Nota de Seguridad URGENTE

Sistemas Allura y Azurion de Philips

Posible pérdida de la funcionalidad de adquisición de imágenes (Allura/Azurion), pérdida de movimiento motorizado (Allura) o pérdida de datos (Allura) debido a la obsolescencia de los discos duros

Referencia: 2025-IGT-BST-005: Posible pérdida de la funcionalidad de adquisición de imágenes (Allura/Azurion), pérdida de movimiento motorizado (Allura) o pérdida de datos (Allura) debido a la obsolescencia de los discos duros.

Figura 1: Movimientos manuales del sistema montado en el techo (imagen superior) y el sistema montado en el suelo (imagen inferior).

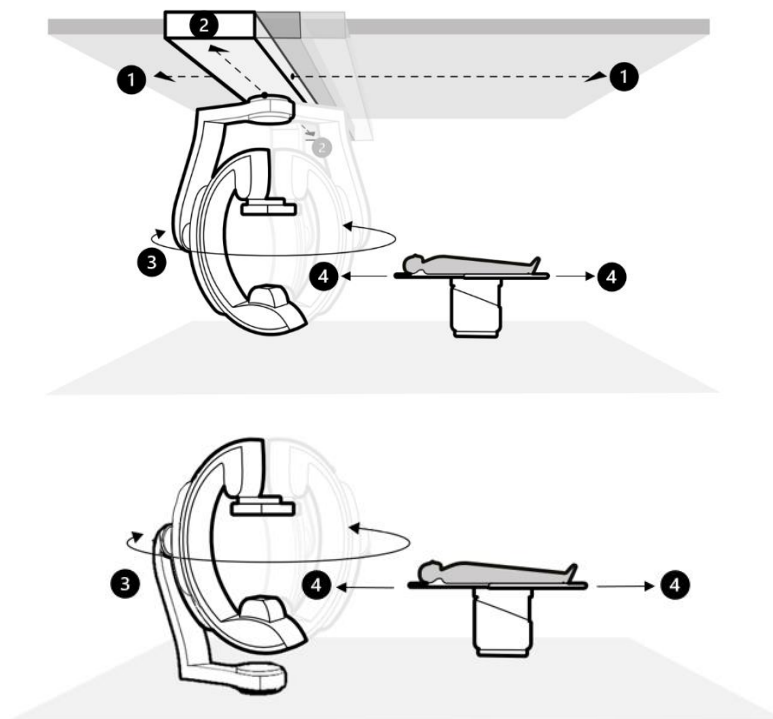
- Distribuya esta Nota de seguridad urgente a todos los usuarios del sistema para que estén al tanto del problema y sigan las instrucciones que aparecen a continuación.
- En caso de que no estén disponibles los movimientos motorizados, el soporte puede reubicarse manualmente mediante las empuñaduras y los controles de freno ubicados a ambos lados del soporte. Los movimientos manuales longitudinales (1), transversales (2) y de rotación (3) del soporte siguen disponibles para los sistemas montados en el techo. Nota: Los movimientos transversales del soporte (2) solo están disponibles para sistemas montados en el techo con la opción FlexMove. En los sistemas montados en el suelo, solo siguen disponibles los movimientos de rotación del soporte (3). La posición longitudinal de la mesa (4) se puede ajustar manualmente cuando la mesa no está inclinada (consulte la Figura 1).

Figura 1: Movimientos manuales del sistema montado en el techo (imagen superior) y el sistema montado en el suelo (imagen inferior).

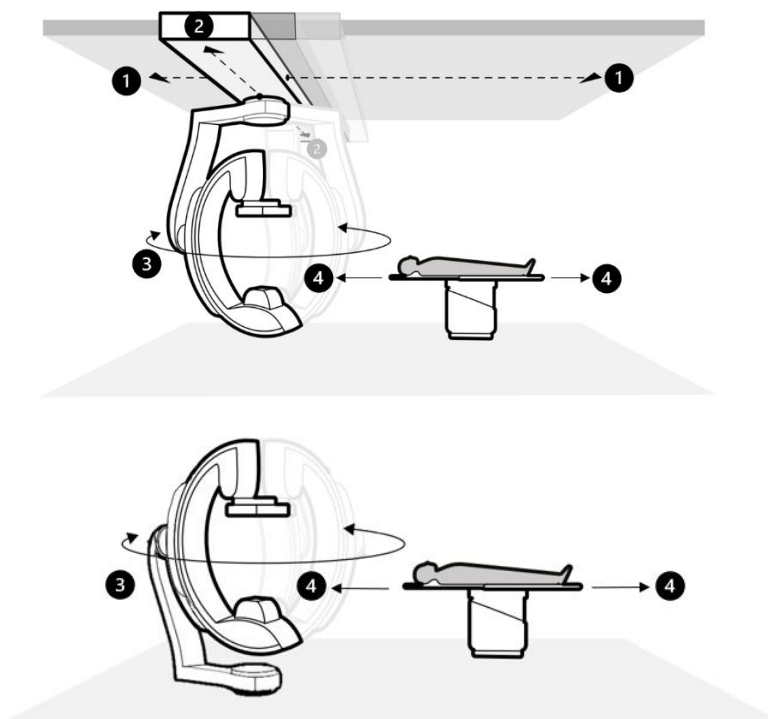
- Distribuya esta Nota de seguridad urgente a todos los usuarios del sistema para que estén al tanto del problema y sigan las instrucciones que aparecen a continuación.
- En caso de que no estén disponibles los movimientos motorizados, el soporte puede reubicarse manualmente mediante las empuñaduras y los controles de freno ubicados a ambos lados del soporte. Los movimientos manuales longitudinales (1), transversales (2) y de rotación (3) del soporte siguen disponibles para los sistemas montados en el techo. Nota: Los movimientos transversales del soporte (2) solo están disponibles para sistemas montados en el techo con la opción FlexMove. En los sistemas montados en el suelo, solo siguen disponibles los movimientos de rotación del soporte (3). La posición longitudinal de la mesa (4) se puede ajustar manualmente cuando la mesa no está inclinada (consulte la Figura 1).
